リコール届出一覧表

リコール届出日：令和5年6月29日

リコール届出番号	外-3640	リコール開始日	令和5年6月29日
届出者の氏名又は名称	フォルクスワーゲングループ ジャパン株式会社 代表取締役 マティアス シェーパース	製作国：ドイツ連邦共和国 製作者名：フォルクスワーゲン株式会社 問い合わせ先：フォルクスワーゲン カスタマーセンター (フリーダイヤル)0120-993-199 (アドレス)http://www.volkswagen.co.jp/	
不具合の部位（部品名）	かじ取装置（フロントカメラ）		
基準不適合状態にあると認める構造、装置又は性能の状況及びその原因	運転支援システムTravel Assist ^(※) の制御プログラムにおいて、開発時の評価が不十分なため、プログラムに不備がある。このため、ステアリングのハンズオフ検知時のシステム無効化に関する作動が、保安基準に適合していない。 (※)アクセル、ブレーキ、ステアリング操作をサポートする運転支援システム		
改善措置の内容	全車両、当該システム用のフロントカメラのコントロールユニットを対策プログラムに書き換える。		
不具合件数	0件	事故の有無	なし
発見の動機	本社からの情報による。		
自動車使用者及び自動車特定整備事業者等に周知させるための措置	<ul style="list-style-type: none"> ・ 自動車使用者：ダイレクトメール、電話および電子メール等で通知する。 ・ 自動車特定整備事業者等：日整連発行の機関誌に掲載する。 ・ 弊社インターネットホームページに掲載する。

改善箇所説明図

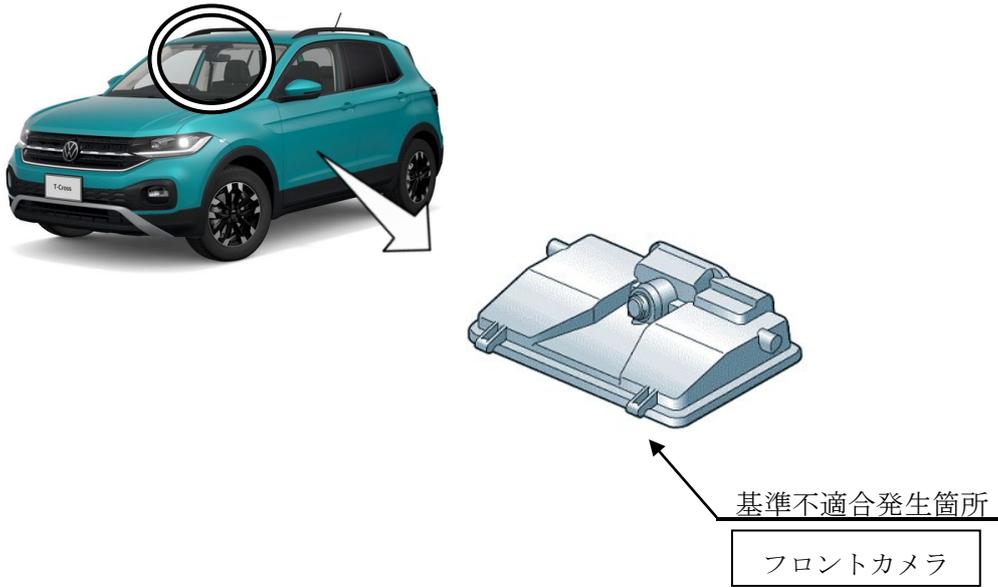
運転支援システムTravel Assist^(※)の制御プログラムにおいて、開発時の評価が不十分なため、プログラムに不備がある。このため、ステアリングのハンズオフ検知時のシステム無効化に関する作動が、保安基準に適合していない。

全車両、当該システム用のフロントカメラのコントロールユニットを対策プログラムに書き換える。
